OF. ORD. D.E.: N° 160808 /2016

MAT.: Evacúa informe que indica.

DE : DIRECTOR EJECUTIVO
SERVICIO DE EVALUACIÓN AMBIENTAL

E. PERTINENCIA DE SOMETER A EVALUACIÓN AMBIENTAL EL PROYECTO “MODIFICACIÓN DEL SISTEMA DE IMPULSIÓN DE AGUA DE MAR (SIAM) DEL PROYECTO PLANTA CÁTODOS PAMPA CAMARONES”.

Imagen N°1: Estación de bombeo original aprobada en RCA N° 29/2012.

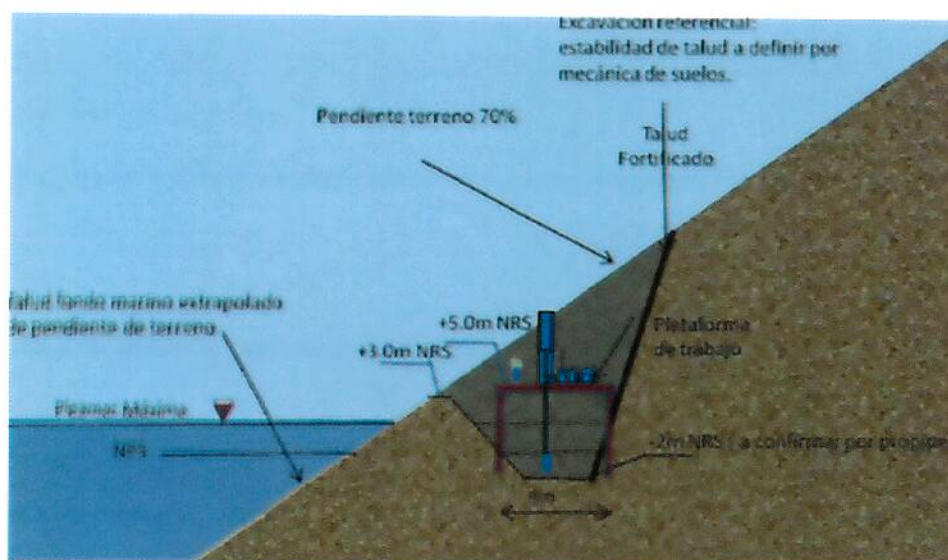
La imagen N°1 presenta la forma en que se extraería el agua de mar, identificando el punto de captación original, el cual no es en el mar, sino en el acantilado, donde se excavaría hasta una profundidad de 2 metros por debajo del nivel de reducción de sonda y conectado con el mar por un canal que permitiría el ingreso de agua de mar a la piscina. Las bombas de captación de agua estarían ubicadas en esta piscina.

a) La actual captación de agua de mar se realiza en un lugar distinto al autorizado, que se encuentra fuera del área de influencia del proyecto original y en condiciones ambientales distintas. Las condiciones ambientales del proyecto aprobado corresponden a una piscina artificial de acumulación de agua, construida en el intermarial rocoso (playa rocosa), alimentada a través de un canal que une la piscina y el mar, con un enrocado de protección que evitaría el ingreso de especies marinas al interior de la piscina y así evitar la succión de especies marinas. Por su parte, el Proyecto construido respecto del cual se consulta capta agua de mar en el fondo marino, directamente en la columna de agua y fuera del intermarial. Lo anterior implica un mayor impacto en relación a lo evaluado, dado que en la columna de agua no hay restricciones para el acceso de especies marinas, lo que sí estaba considerado en la piscina a través del enrocado.

Imagen N° 2: Esquema SIAM. Elaboración Propia.

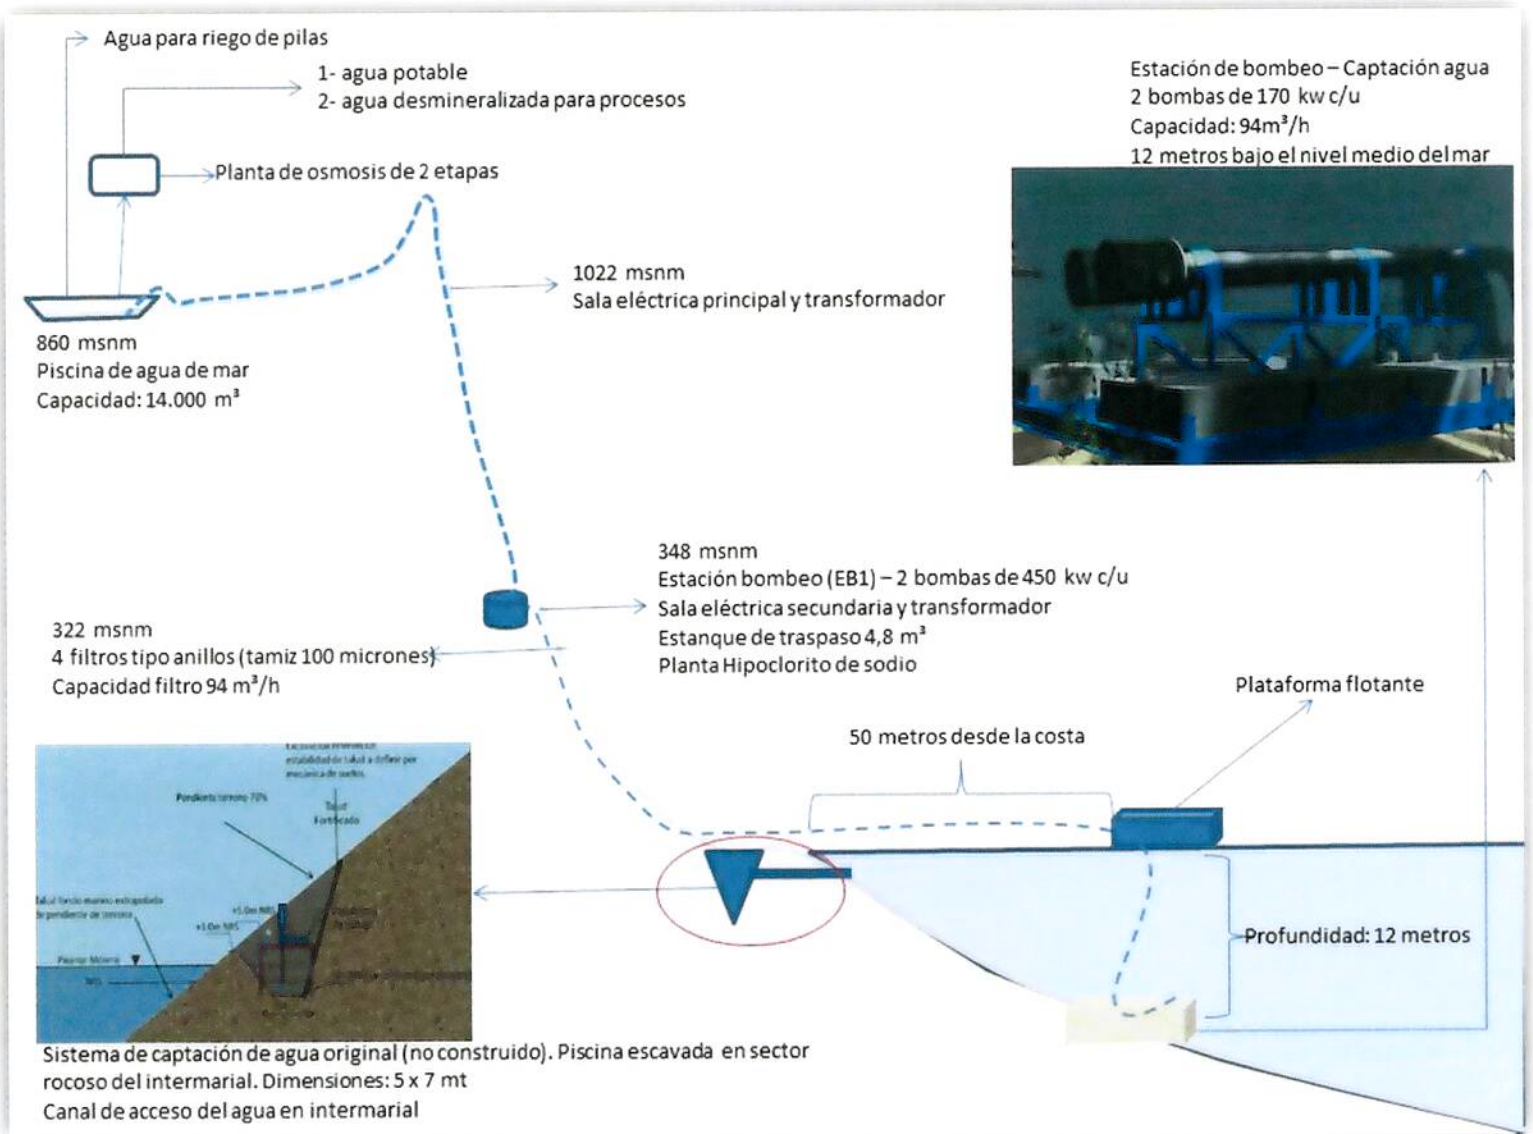
Dentro de los principales cambios del SIAM sometidos a consulta sobre la pertinencia de ingreso al SEIA, se encuentra la modificación del lugar desde donde se capta el agua de mar, además de la modificación de la estación de bombeo. Como se describe en los párrafos anteriores, la RCA N° 29/2012 aprobó la construcción de una piscina excavada en el intermareal desde donde se extraería el agua de mar. Sin embargo, la modificación contempla obras y actividades para captar agua de mar en un punto ubicado a 12 metros de profundidad, en el fondo marino distante a 50 metros de la línea de costa.

Por su parte, se modifica el abastecimiento eléctrico del SIAM, ya que el proyecto aprobado consideraba la generación eléctrica a través de paneles solares respaldados por un grupo electrógeno, debido a lo cual el proyecto original no requería de línea de transmisión eléctrica. Por su parte, la consulta de pertinencia indica que se construirá una Línea de Transmisión Eléctrica de 23 kV desde el área mina hasta la sala eléctrica principal ubicada en la cota 1022 msnm, con una extensión de 12 km.

A su vez, se incorpora una planta de hipoclorito de sodio, ubicada en la estación de Bombeo EB1. Dicha estación se emplazaba en la cota 250 msnm y en la consulta de pertinencia se cambia a la cota 348 msnm.

A continuación se muestra, a través de la imagen N°2 del presente Oficio, los principales componentes del SIAM, efectivamente construido, y sus modificaciones en relación a lo evaluado, específicamente lo referido al cambio en la localización de dicho sistema de impulsión, como lo

concerniente a los cambios en algunas obras y acciones. Posterior a esta explicación gráfica, se realiza una descripción de los componentes del SIAM, señalando las obras y acciones actualmente construidas y ejecutadas, las cuales difieren de lo establecido en la RCA N° 029/2012.

Que, en función de lo anteriormente señalado, el proyecto "*Modificación del Sistema de Impulsión de Agua de Mar (SIAM) del proyecto Planta Cátodos Pampa Camarones*", requiere ingresar obligatoriamente al SEIA, en atención a que tipifica en el supuesto del literal g.3) del artículo 2° del RSEIA, modificando sustantivamente la extensión, magnitud o duración de los impactos ambientales del proyecto originalmente evaluado, en específico sobre los recursos hidrobiológicos del área de captación de agua de mar y en la componente avifauna debido al emplazamiento de la Línea de Transmisión Eléctrica.

Imagen N° 3: Estación de bombeo. Página 14 de la Carta MA N°03/2015, de fecha 02 de octubre de 2015, del Titular, individualizada en el punto N° 4 del presente Oficio.

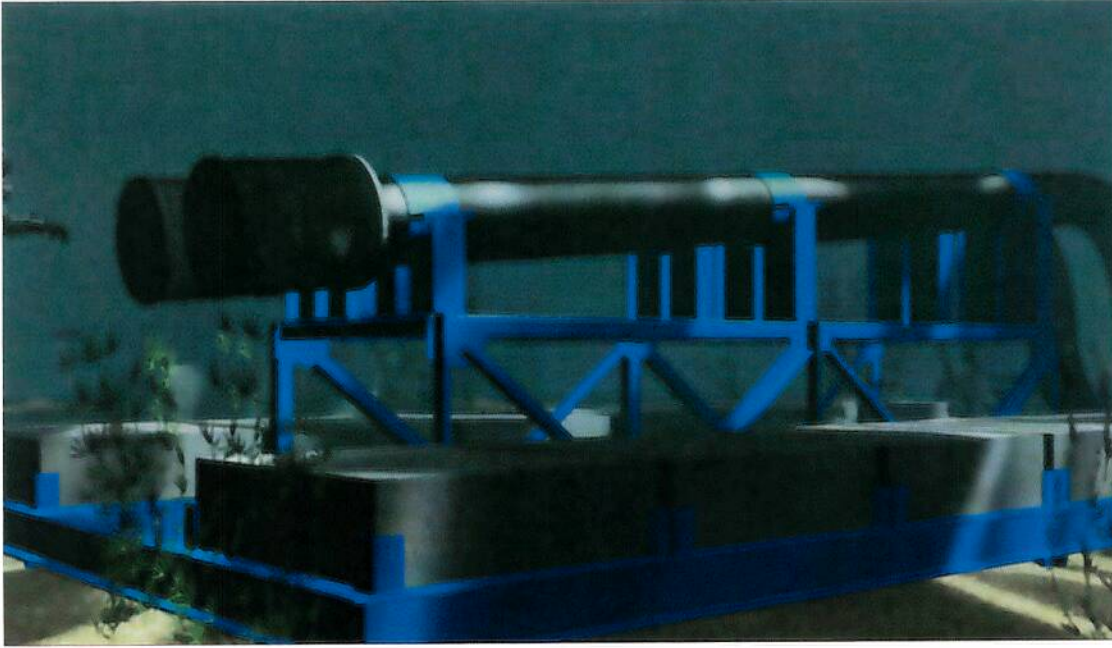
a) Estación de bombeo (sistema de captación), compuesta por dos bombas sumergibles (1 operando + 1 stand by - semi-horizontales) de 170 kW, cuyas capacidades de captación e impulsión serán cada una de 94 m³/h. Ambas bombas se ubican en una estructura anclada sobre el lecho arenoso marino ubicado en la cota -12, a 50 metros del intermareal. Considera un manguerote flexible de seis pulgadas. Cada una de las bombas de captación cuenta con un canastillo (rejillas protectoras con agujeros de 1 cm de diámetro). Dicha Estación de Bombeo, se aprecia en la imagen N° 3.

b) La captación de agua de mar, se realiza directamente en la columna de agua a una distancia de 50 metros distante de la costa y a una profundidad de 12 metros. Esto implica la posibilidad de succionar organismos, en sus diferentes estados de desarrollo, que se encuentran flotando en la columna de agua (huevos y larvas), afectando comunidades planctónicas y bentónicas por captación de agua de mar, disminuyendo la disponibilidad de ejemplares adultos que son parte de la trama trófica.

d) En relación al punto de succión, no se indica si éste se encuentra bajo o sobre la termoclina, entendiéndose esta como una capa en que la temperatura desciende bruscamente con la profundidad en el cuerpo de agua, por tal razón disminuye la fauna marina en el sector. Atendido lo señalado, la ubicación del punto de succión, ya sea por debajo o sobre la termoclina, modifica los impactos en la fauna marina del sector. En definitiva, en la medida que el punto de succión se localice por encima de la termoclina, lugar en donde se encuentra mayormente la fauna marina, pueden aumentar los impactos.

e) En relación a las potencias de las bombas de captación de agua, el proyecto original contemplaba 2 bombas, de 110 kW cada una, mientras que el proyecto en consulta instaló 2 bombas de 170 kW cada una, debido al aumento de la gradiente entre el punto de captación actual (-12 m) y la estación de bombeo EB1 ubicada a 348 msnm (ver imagen N° 2). Lo anterior implica un mayor poder de succión en relación a lo autorizado y, por ende, una mayor posibilidad de succionar organismos hidrobiológicos en estados larvarios y huevos. Al respecto, cabe indicar que el Proyecto en consulta cuenta con un mayor caudal del autorizado, aumentando de 12,5 l/s a 26,1 l/s (94 m³/h * 3600 segundos).
